改善箇所説明図

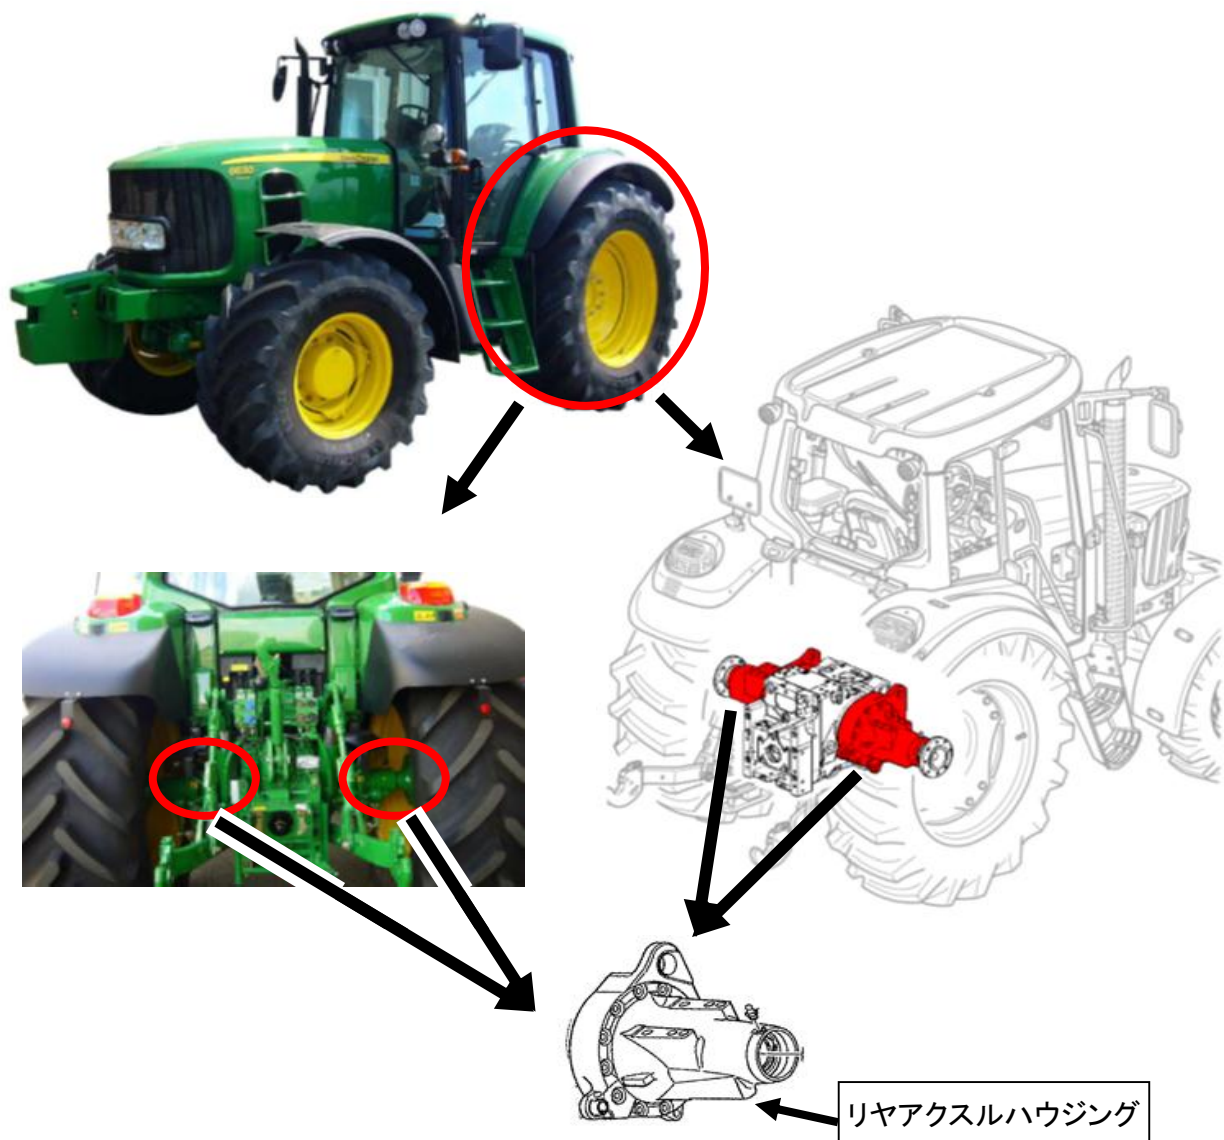
走行装置において、リアアクスルハウジングの強度が不足している物がある。そのため、そのままの状態で使用を続けると、リアアクスルハウジングが破損し、走行が出来なくなるおそれがある。

全車両、リアアクスルハウジングを良品と交換する。

リアアクスルハウジング側面に白色のペイントを塗布する。
